PLAN GENERAL DE ORDENACION URBANA DE SALAMANCA

DOCUMENTO PARA APROBACION INICIAL

MODIFICACION PUNTUAL

Modificación de la Ficha nº 402 del Catálogo de Edificios de Interés y Condiciones Urbanísticas de la Parcela Catastral 5888306TL7358H0001BX situada en la Plaza San Juan Bautista nº 7, Salamanca.

Nº FICHA
402
Ab-027

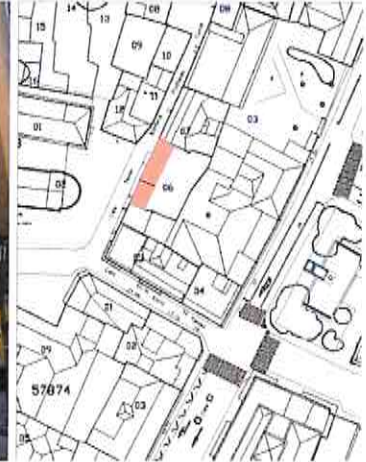
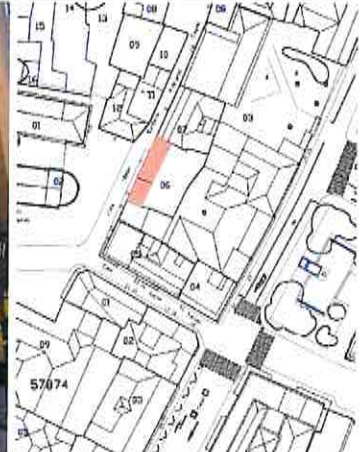
En la ficha de catálogo, existe una " observación " en la que se permite edificar en el interior de la parcela hasta agotar la edificabilidad y que la nueva volumetría se retranqueará un mínimo de 3 metros de las fachadas catalogadas. Por lo cual para agotar la edificabilidad había que ampliar tres plantas sobre la fachada de sillería y una sobre la fachada de ladrillo.

La presente modificación pretende reducir el número de alturas totales de la edificación para agotar la edificabilidad de derecho, consiguiendo una incidencia menor sobre las dos edificaciones BIC anteriormente citadas, para ello, se propone la eliminación en las observaciones de la ficha de catalogación el texto que dice, "La nueva volumetría se retranqueará un mínimo de tres metros de las fachadas catalogadas.", sustituyendo dicha observación por:

Observaciones:
*Puede edificarse en el interior de parcela hasta agotar la edificabilidad del solar.
 El número de alturas permitidas en la nueva volumetría serán 2 plantas sobre la fachada de piedra de villamayor con frente situado en el mismo plano que la existente.
 En la fachada de la ladrillo caravista se mantiene la volumetría existente.*
